# 改善箇所説明図①

## 改善箇所説明図②

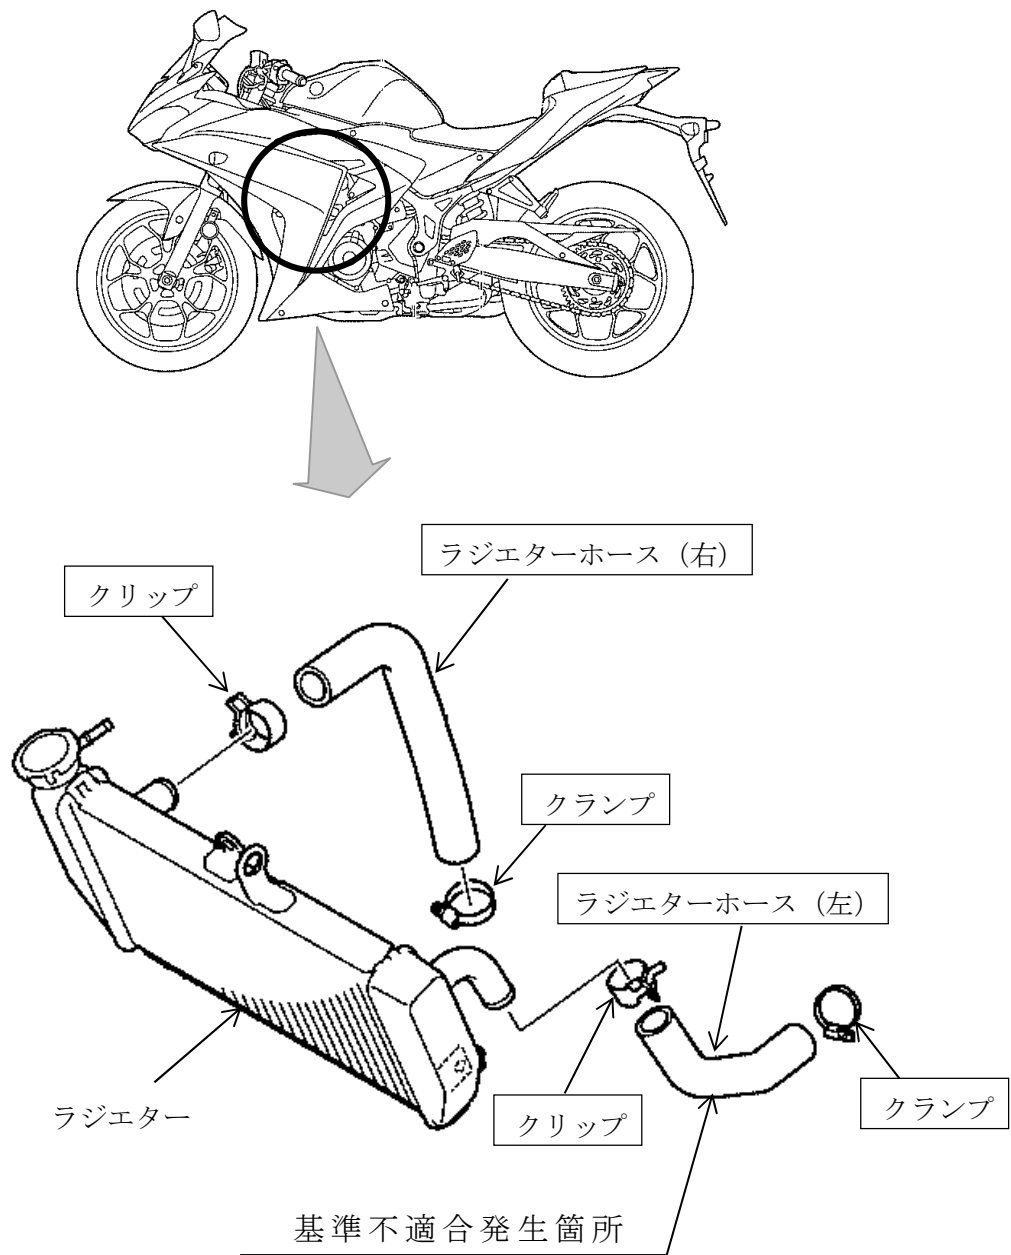
ラジエターホースの材料及び加工条件が不適切なため、当該ホースの耐久性が不足しているものがある。そのため、冷却水の圧力により当該ホースが損傷して冷却水が漏れ、最悪の場合、オーバーヒートに至るおそれがある。

改善の内容：全車両、当該ホース（右又は左右）を対策品に交換する。

また、当該ホースのクリップ及びクランプを新品に交換する。

識別：車両右側の上側後方エンジンマウントボルト付近に白ペイントを塗布する。

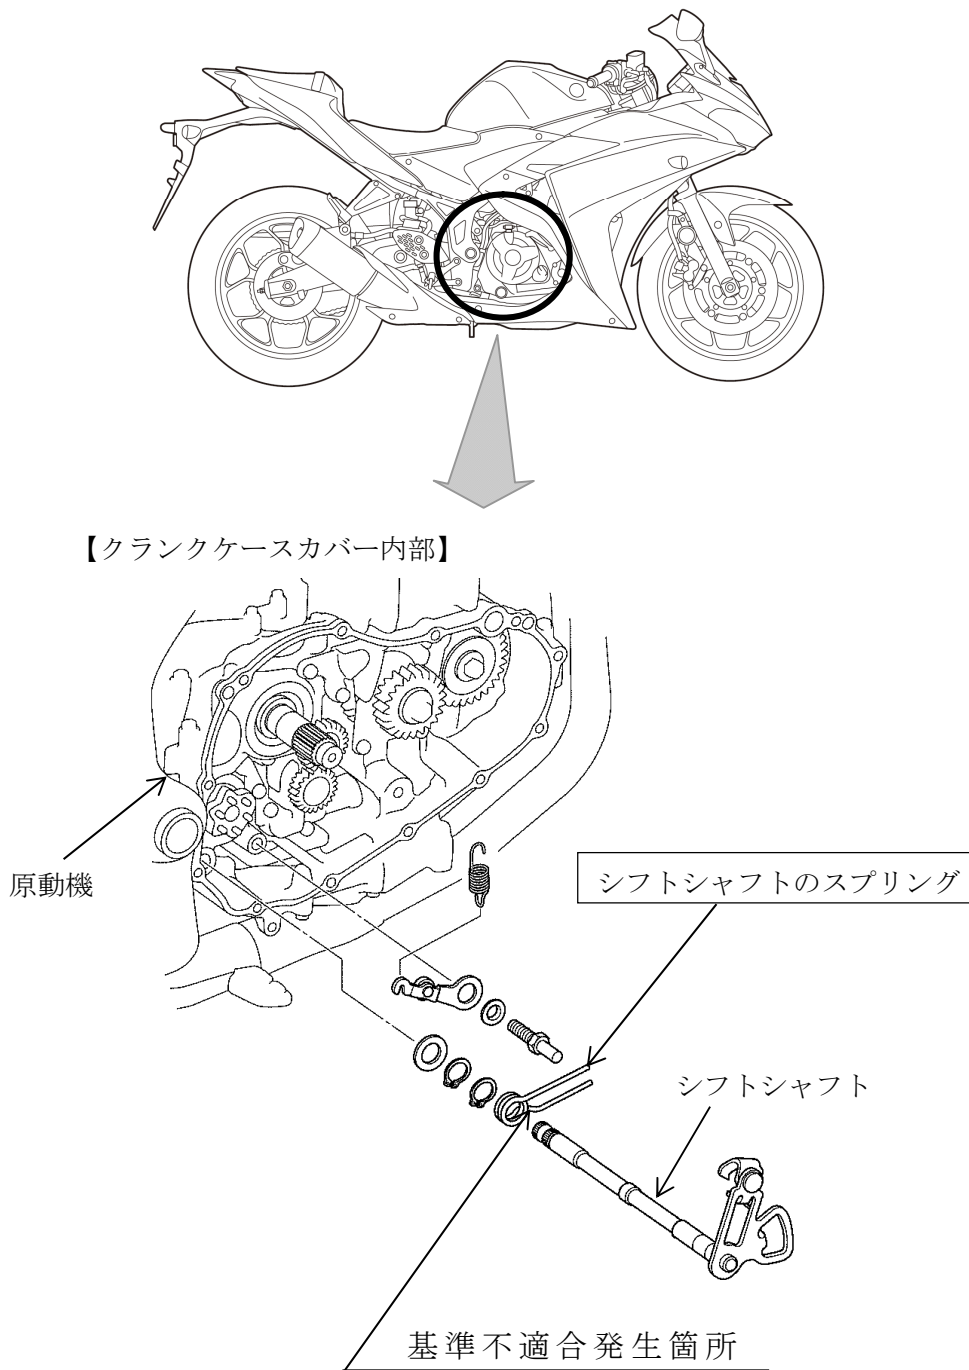
シフトシャフトのスプリングの製造管理が不適切なため、当該スプリングの耐久性が不足しているものがある。そのため、変速操作を繰り返し行くと、当該スプリングが破損し、走行中に変速ができなくなるおそれがある。

改善の内容：全車両、当該スプリングを良品に交換する。

識別：車両右側の上側後方エンジンマウントボルト付近に白ペイントを塗布する。
